Furusetveien 21, Furuset Plan- og bygningsetatens område- og prosessavklaring til oppstartmøtet

Muslim Senter Furuset foreslår omregulering til forsamlingslokale for religionsutøvelse for oppføring av muslimsk kultursenter/moské på Furuset, på nordsiden langs E6. Planlagt bebyggelse har tre etasjer og er på totalt 4625 m² BRA, inkludert deler av eksisterende bebyggelse. Plan- og bygningsetaten er positive til planinitiativet. Det anses å være i tråd med ønsket utvikling og vil også kunne fungere som støyskjerm mot Furuset skole. Det forutsetter at overvannshåndtering, trafikksikker adkomst og hensynet til Furuset skoles ivaretas.

Dato: 28.10.2019

Saksnr./dokumentnr.: 201914042 - 5

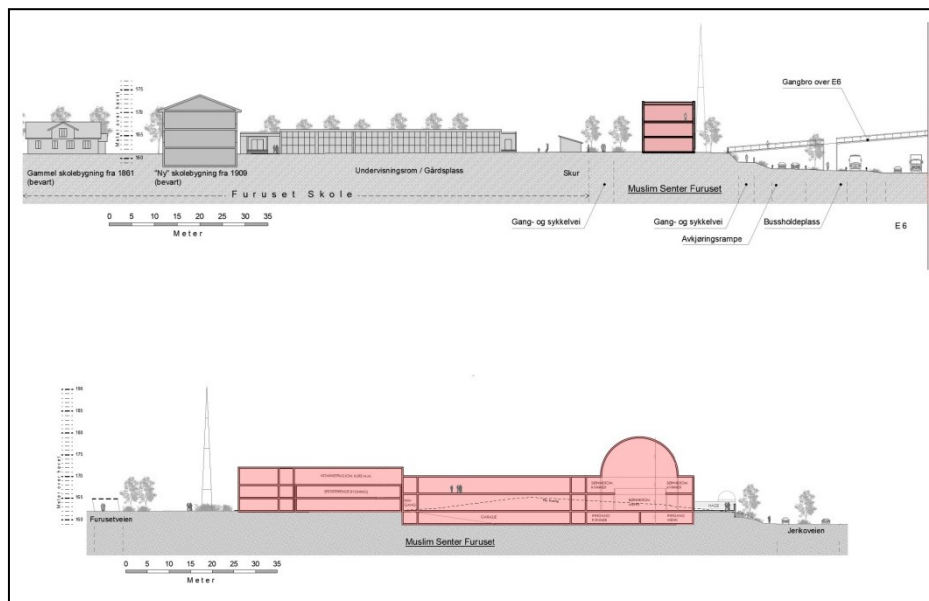
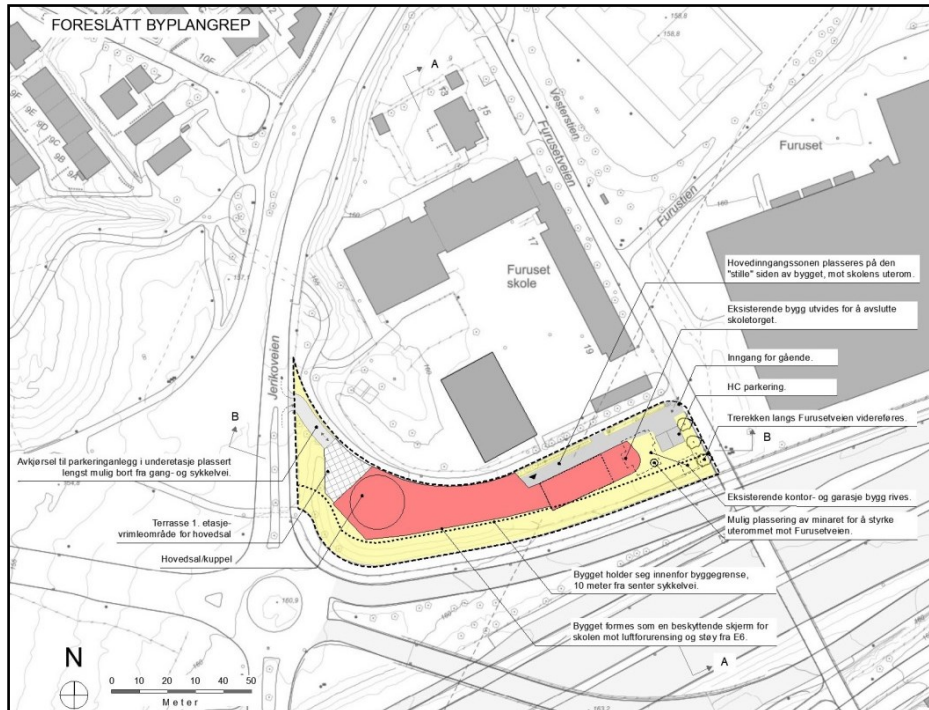
Forslagsstillers grep ivaretar dette langt på vei ved å foreslå å regulere et langstrakt bygg i nesten hele planområdets lengderetning.

For å oppnå en best mulig tilpasning av nybygget, vil det være ønskelig at begge byggene som i dag er oppført på eiendommen rives. Dagens bygg ser også ut til å kunne komme i konflikt med byggegrense mot hovedsykkelvei og det er heller ikke sikkert at en rehabilitering vil lønne seg. Det må diskuteres i den videre prosessen hvordan man kan komme frem til best mulig resultat totalt sett – rehabilitering, delvis eller fullstendig riving. Det er svært positivt at forslagsstiller allerede har sett på hvordan de gjennom materialbruk kan skjerme seg mot støy på en kvalitetsmessig god måte.

Forslagsstiller har i sin illustrasjon vist adkomst til planområdet fra Jerikoveien. PBE mener atkomstsituasjonen må undersøkes i planarbeidet.

Anbefalingskart

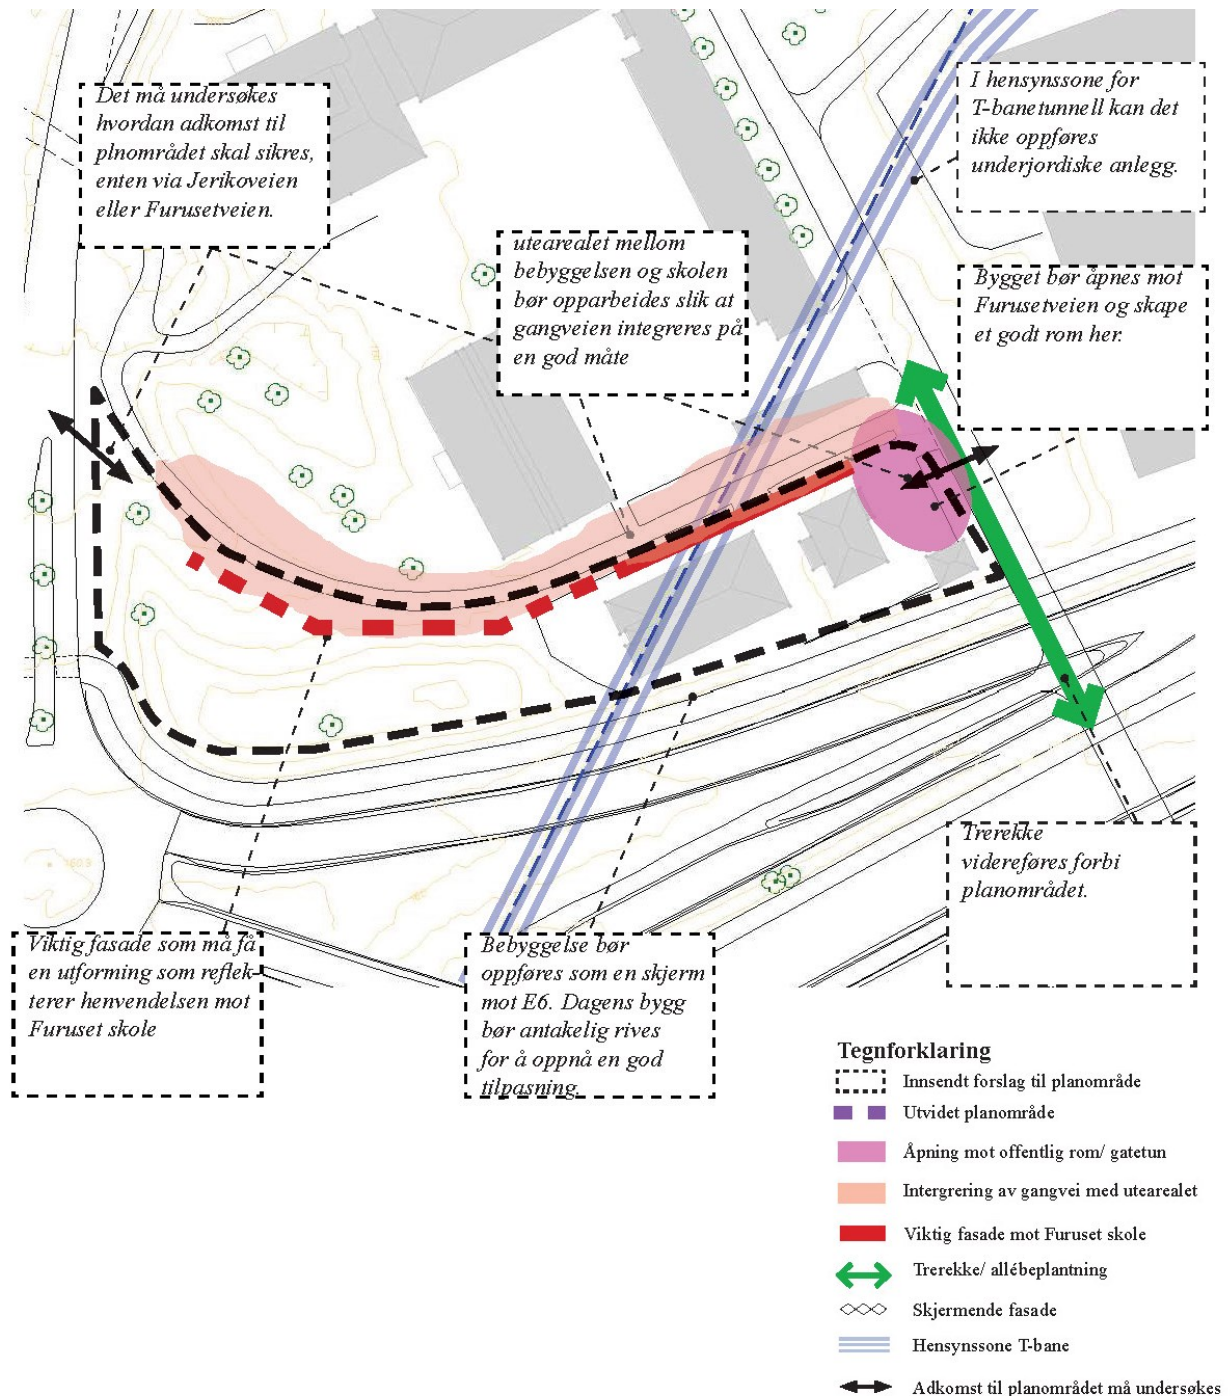
4.1.1 Prosjektet må inngå i og bidra til å styrke Furuset som foregangsområde for klimateffektiv byutvikling

4.1.2 Reguleringsplanen må sikre bebyggelse som har god kvalitet og skjermer for støy fra E6

4.1.3 Reguleringsplanen må sikre en god avslutning av uterommet mot Furuset skole, integrere gang- og sykkelveien og åpne seg mot Furusetveien

Regulert bebyggelse bør henvende seg til det offentlige rommet langs Furusetveien og hovedinngangen bør legges denne veien. Gjennom utforming og beplantning må bebyggelsen bidra til å styrke dette rommet, og oppfylle kravene i områdereguleringen. En plassering av minareten her vil bidra til å markere dette rommet.

Det har tidligere vært allé-beplantning langs Furusetveien, rester av denne eksisterer fortsatt. Dette grepet må gjenopprettes, ved at trerekken som i dag finnes langs Furuset skole sikres

videreført langs planområdet. Dette vil også bidra til å styrke den visuelle opplevelsen av turvei D9 som går i samme trasé.
